Reykjavík, 25. nóvember 2025
USK25010327

Ofanleiti 2 – Fyrirspurn til skipulagsfulltrúa

Lögð fram fyrirspurn Sen & Son ehf., dags. 30. janúar 2025 ásamt bréfi, dags. 30. janúar 2025, um breytingu á deiliskipulagi Ofanleitis 1 og 2 vegna lóðarinnar nr. 2 við Ofanleiti, sem felst í frekari uppbyggingarheimildum á lóð, samkvæmt tillögu Heima fasteignafélags, Sen & Son og Hille Melbye Arkitekta, dags. 1. janúar 2025.

Tillaga að uppbyggingu á reit_grunnmynd

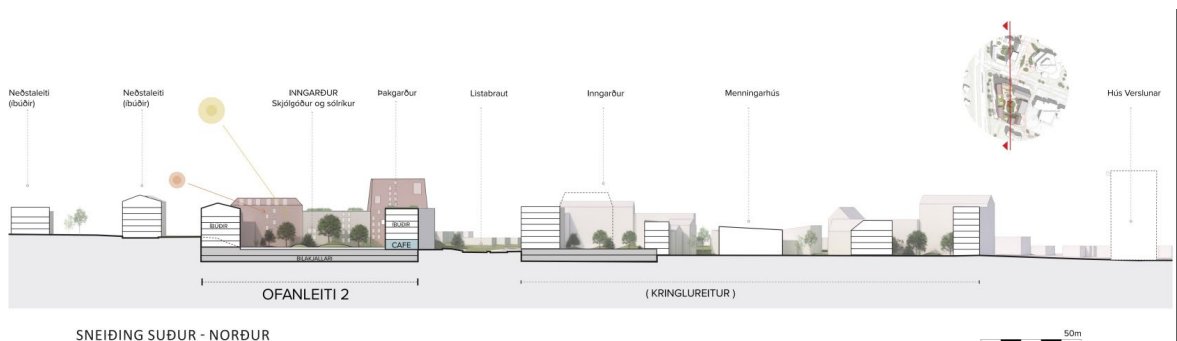
Ekki er fallist á svo hátt hús á horni Kringlumýrarbrautar og Listabrautar sem tillaga sýnir og engin rök leiða að því að á þessu horni eigi að vera sérstakt kennileiti. Byggð sunnan Listabrautar er mest 6 hæðir auk kjallara og þykir rétt að fara ekki hærra en það svo nýbyggingar falli vel að nærliggjandi byggð.

Tillaga að flæði gangandi vegfarenda milli reita

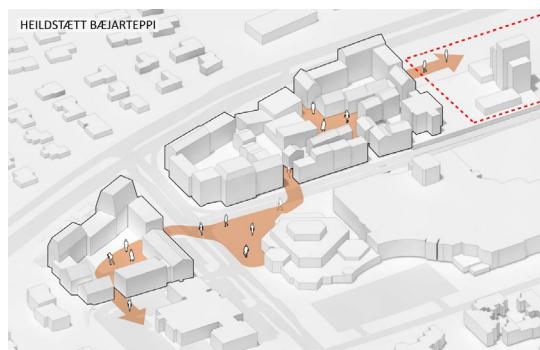
Nú þegar deiliskipulag 1. áfanga Kringlunnar hefur öðlast gildi er fyrirspurnartillaga tekin fyrir að nýju. Hún þykir samræmast vel markmiðum í deiliskipulagi fyrir áfanga 1 og 2 á Kringlureit og jákvætt er tekið í hugmynd um samhangandi göngu- og hjólaleiðir milli inngarða á reitum.
